**Avis sur 1ère déclaration de projet emportant mise en
compatibilité du PLU de Saint-Thibéry (Hérault)**

N°Saisine : 2024-013100

Avis émis le 01/07/2024

Zonage du PLU avant projet

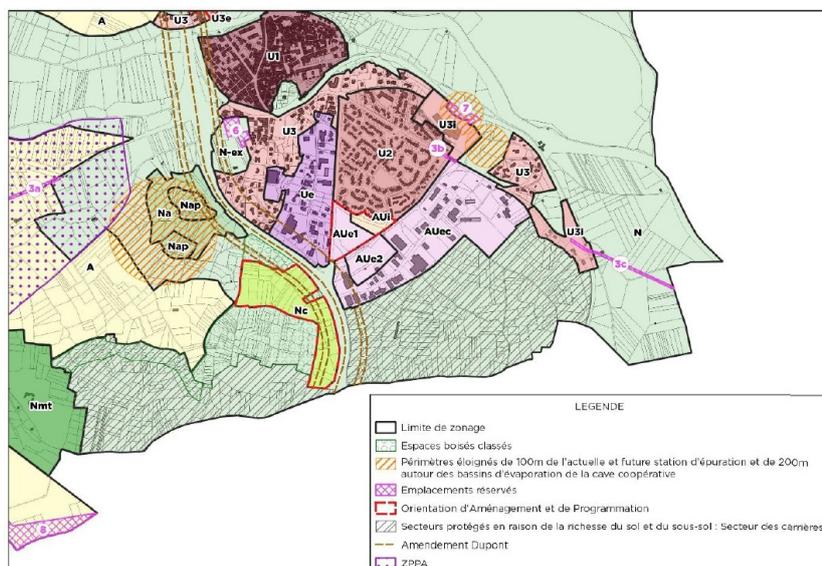
Il convient toutefois de noter que la réduction de 15,5 ha de l'EBC, annoncée dans le rapport de présentation, n'est pas cohérente avec le plan qui semble supprimer uniquement la partie située dans l'emprise de la carrière et de l'OAP, dont la surface est de 10,86 ha.

La MRAe recommande de clarifier la surface de la réduction de l'EBC et, si celle-ci est plus importante que celle de l'emprise de la carrière, de préciser et justifier les surfaces déclassées hors de l'emprise

Schéma de l'OAP

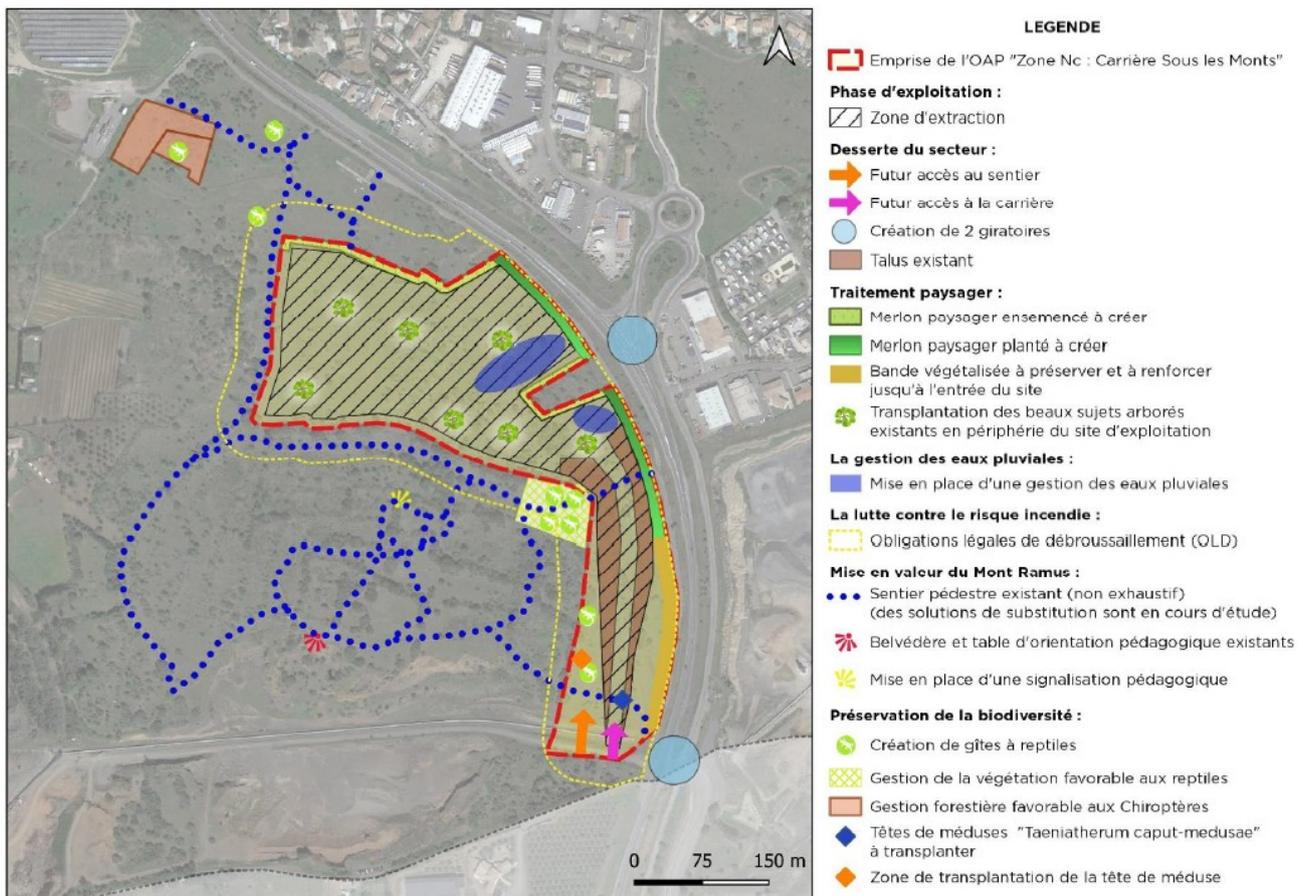
Le rapport d'évaluation environnementale évoque la création de deux giratoires afin d'améliorer l'accès au site. Ces aménagements sont évoqués de manière très succincte, y compris sur la carte de l'OAP où ils sont matérialisés par des cercles sans plus de précision :

Il convient de considérer ce projet de modification des accès comme une composante du projet global, et d'intégrer les principales caractéristiques, impacts et mesures dans le rapport d'évaluation environnementale et éventuellement dans les documents réglementaires du PLU.

LA MRAe recommande de compléter le rapport d'évaluation environnementale et l'OAP en précisant l'aménagement, le calendrier de réalisation et les impacts des deux projets de carrefours giratoires évoqués brièvement dans le dossier.
